**AVIS RELATIF À LA PROTECTION
CONTRE LES EVENTUELS EFFETS NOCIFS ET NUISANCES
PROVOQUÉS PAR LES RAYONNEMENTS NON IONISANTS
GÉNÉRÉS PAR DES ANTENNES ÉMETTRICES STATIONNAIRES**

Commune : MANAGE - Exploitant : ORANGE

Référence exploitant : 247C1_6/30514C1_6/40514C1_6/50514C1_6

Rapport n° 170 / 2025

Figure 1 : Vue en plan des lieux de séjour et des points de contrôle

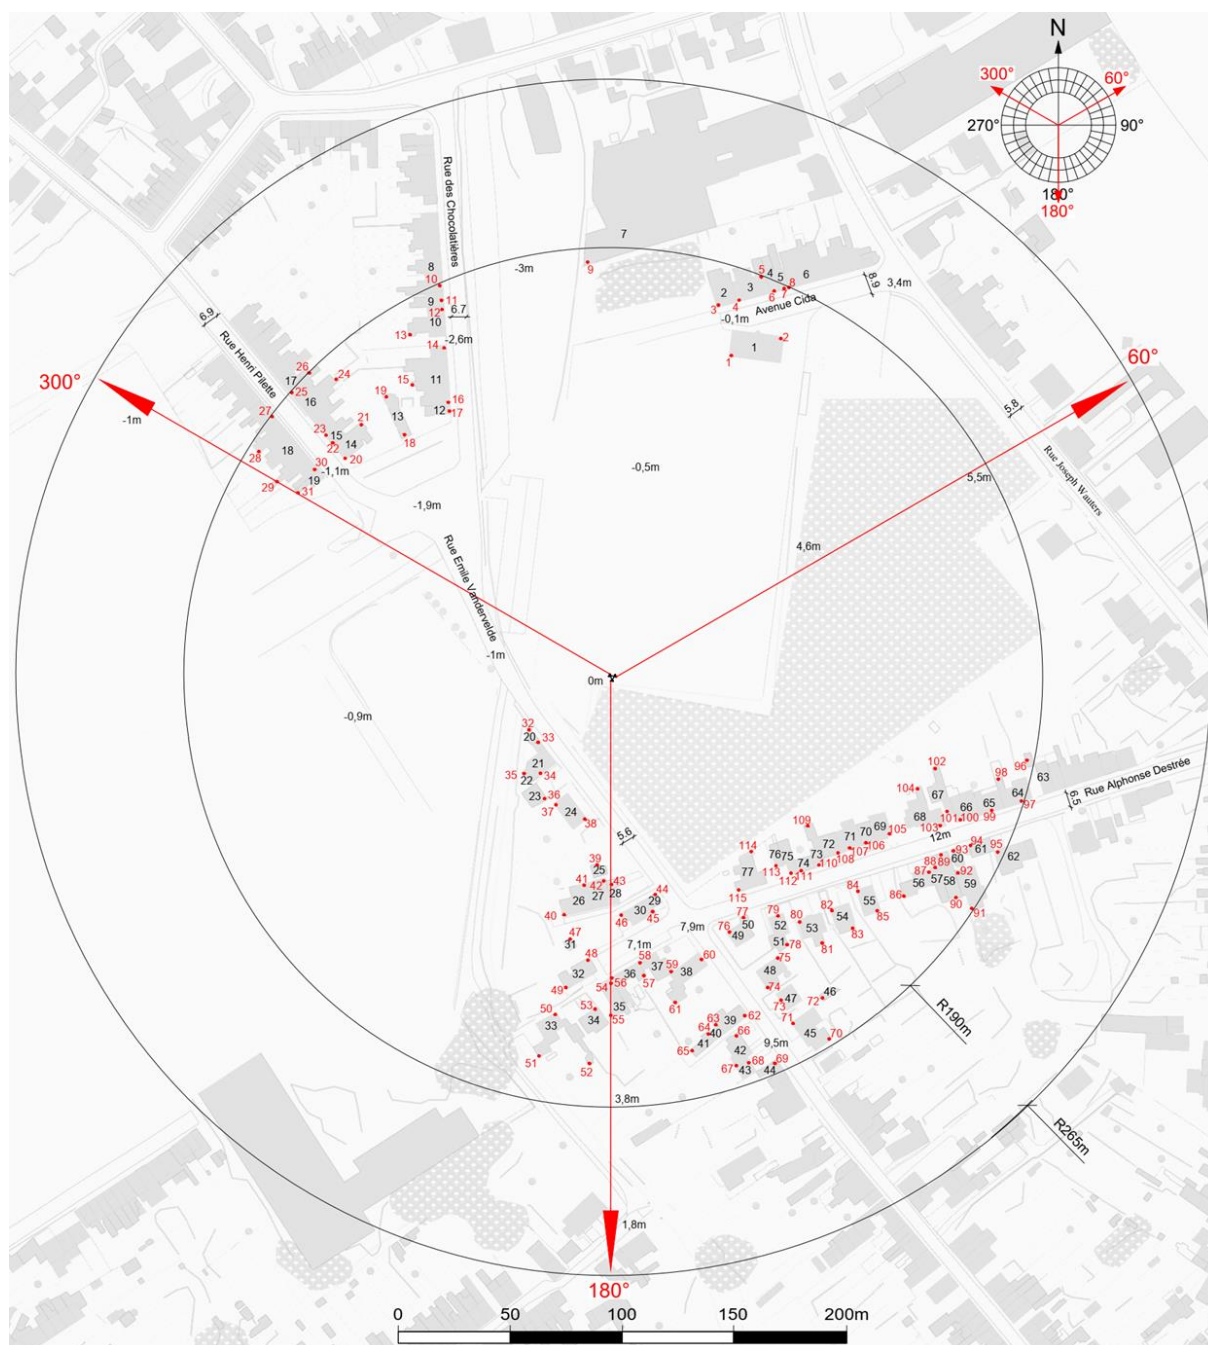
Les fréquences d'émission, la puissance rayonnée par chacune des antennes et leur gain permettent de déterminer le rayon de la zone à analyser. Tout dépassement de la limite par installation est exclu en dehors de cette zone. Le tableau 2 reprend les 35 LS² pour lesquels l'indice d'exposition est le plus élevé. Les différentes colonnes indiquent :

- le numéro du point de contrôle repris sur un des plans de la figure 1;
- le numéro du LS dans lequel se trouve le point de contrôle de la 1^{ère} colonne ;
- l'atténuation d'obstacle prise en compte pour le calcul de l'indice d'exposition dans le LS ;
- le résultat du calcul de l'indice d'exposition.

N° point de contrôle	LS	Atténuation (dB)	Indice d'exposition relatif à la limite par installation IE_i
58	LS37	3,0	0,178
56	LS36	3,0	0,165
54	LS35	3,0	0,164
57	LS36	3,0	0,160
48	LS32	3,0	0,160
59	LS37	3,0	0,156
49	LS32	3,0	0,147
55	LS35	3,0	0,138
60	LS38	3,0	0,135
53	LS34	3,0	0,132
61	LS38	3,0	0,130
76	LS49	3,0	0,124
50	LS33	3,0	0,120
46	LS30	3,0	0,115
30	LS18	3,0	0,110
20	LS14	3,0	0,108
45	LS30	3,0	0,108
31	LS19	3,0	0,107
63	LS39	3,0	0,104
52	LS33	3,0	0,104
29	LS18	3,0	0,102
64	LS40	3,0	0,102
23	LS16	3,0	0,101
22	LS15	3,0	0,099
65	LS41	3,0	0,098
51	LS33	3,0	0,097
21	LS14	3,0	0,096
40	LS26	3,0	0,093
62	LS39	3,0	0,092
79	LS52	3,0	0,089
28	LS18	3,0	0,089
66	LS42	3,0	0,086
77	LS50	3,0	0,085
74	LS48	3,0	0,085
75	LS48	3,0	0,084

En ce qui concerne les antennes de l'installation mentionnées dans le tableau 1, la distance maximale à laquelle la limite pourrait être atteinte, à l'extérieur, est égale à 84,2 m. S'il n'y a pas de LS à une distance inférieure, les antennes respectent forcément la limite d'immission.

Dans le cas des LS situés à l'intérieur des bâtiments, une atténuation d'obstacle est prise en compte et il en résulte que la distance maximale à laquelle la limite pourrait être atteinte se réduit à 59,6 m.

Figure 2 : Vue en plan des installations d'antennes dans un rayon de 300 mètres autour de l'installation faisant l'objet de la demande d'avis

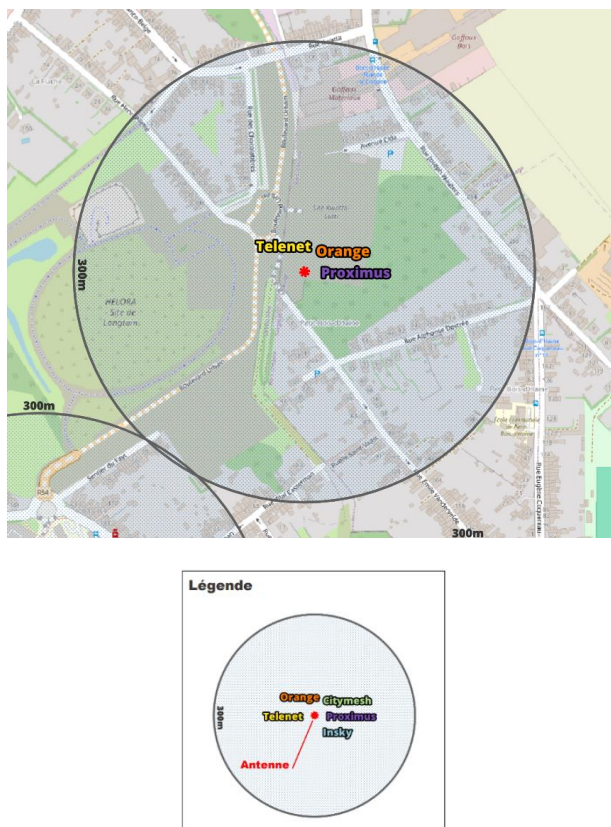
Le plan en projection verticale de la figure 2 indique la localisation des installations d'antennes émettrices stationnaires visées par le décret et situées dans un rayon de 300 mètres autour de l'installation référencée dans le paragraphe 2 et localisée au centre du cercle. Les données de localisation de ces antennes et les avis correspondant sont accessibles via le cadastre en ligne des antennes émettrices stationnaires⁸. Les installations prises en compte dans l'évaluation du respect de la limite cumulative sont les installations d'antennes émettrices déclarées en service par l'exploitant à la date du présent avis, à l'exception de l'installation référencée dans le paragraphe 2 et éventuellement d'autres installations ayant fait l'objet d'une demande d'avis à la même date et qui sont situées à l'intérieur de la zone de 300 mètres de rayon.

- il y a au plus 4 installations d'antennes émettrices stationnaires présentes dans la zone d'évaluation de 300 mètres de rayon représentée dans la figure 2, y inclus l'installation référencée dans le paragraphe 2 : la limite cumulative définie à l'article 4, §2 du décret est nécessairement respectée dans les lieux de séjour à l'intérieur de la zone d'évaluation de 300 mètres de rayon ;

- c) dans tous les autres cas, il a été vérifié que la limite cumulative définie à l'article 4, §2 du décret n'est pas dépassée dans les lieux de séjour sur base du nombre d'installations localisées dans la zone d'évaluation de 300 mètres de rayon représentée dans la figure 2, de leur localisation ainsi que des données inscrites dans la figure 1 et au paragraphe 4 du présent avis et dans les avis attestant le respect de la limite par installation ou de la limite abrogée de 3 V/m relatifs aux autres installations reprises dans la figure 2.

Compte tenu des considérations ci-dessus, il apparaît que l'intensité du rayonnement électromagnétique généré, dans les lieux de séjour situés dans un rayon de 300 mètres autour de l'installation référencée dans le paragraphe 2, par l'ensemble des antennes émettrices stationnaires de l'ensemble des exploitants du même site d'antennes émettrices stationnaires respecte la limite fixée à l'article 4, § 2 du décret.
